2020 年 9 月吉日
コフロック株式会社

表示器付マスフローメーター 「EXE-FLOW」 EX-700 シリーズ仕様変更のご案内

③ パネルマウント対応のための一部寸法変更

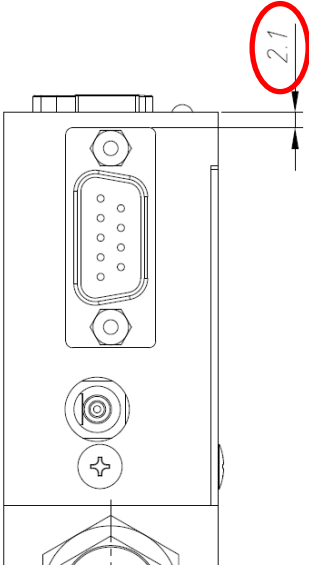
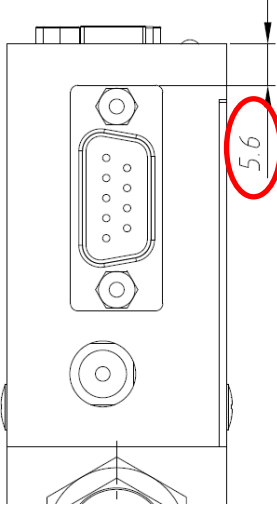
当機種をパネルマウントする際に側面の D-sub コネクタがパネルに干渉する問題を解消しました。

変更前	変更後	変更内容
		製品側面の D-sub コネクタの位置を 3.5mm 下方向へ移動。 上記に伴う製品高さの変更はありません、D-sub コネクタの位置が変更になります。 その移動に伴い、側面で固定しておりましたネジが背面に移動します。
